Technische Änderung

5. Betroffene Artikel

1. Ausgangssituation

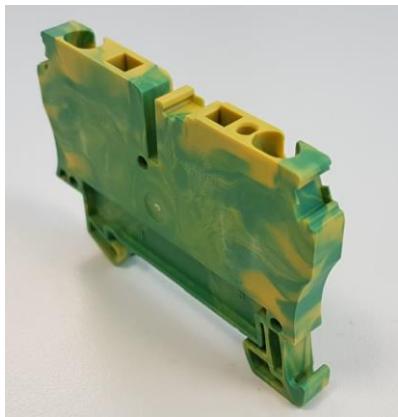
Zurzeit werden die betroffenen Produkte zunächst in grüner Farbe gespritzt und anschließend mit gelber Farbe bedruckt.

Die betroffenen Produkte werden in Zukunft direkt in grün-gelber Marmorierung gefertigt, wie in den folgenden Bildern gezeigt wird.
